改善箇所説明図

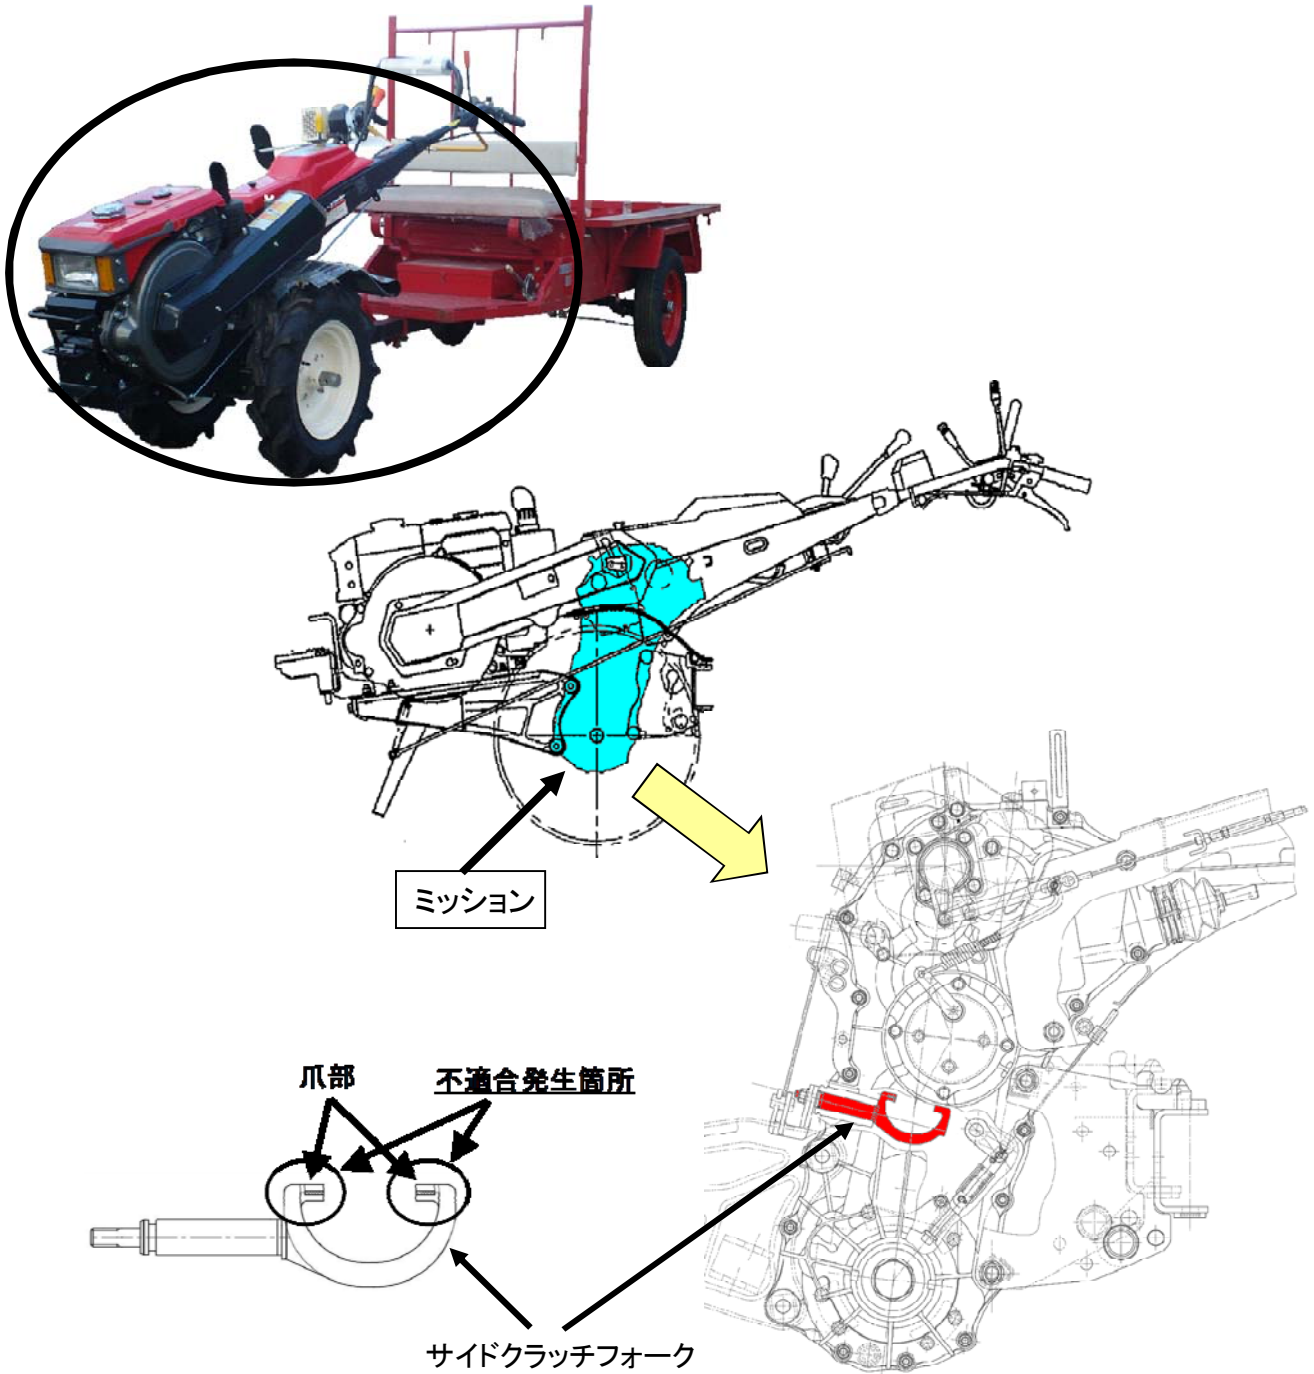
不具合発生箇所

かじ取り装置において、ミッション内部のサイドクラッチを操作するサイドクラッチフォークの爪部に熱処理がされていないものがある。そのため、そのままの状態で使用を続けると、当該サイドクラッチフォークの爪部が摩耗し、クラッチが切れなくなり、最悪の場合、かじ取り操作が困難となるおそれがある。

全車両、良品のサイドクラッチフォークを組込んだミッションと交換する。

交換部品を示す。

ミッション右側面給油口の上部にあるボルトに緑色のペイントを塗布する。
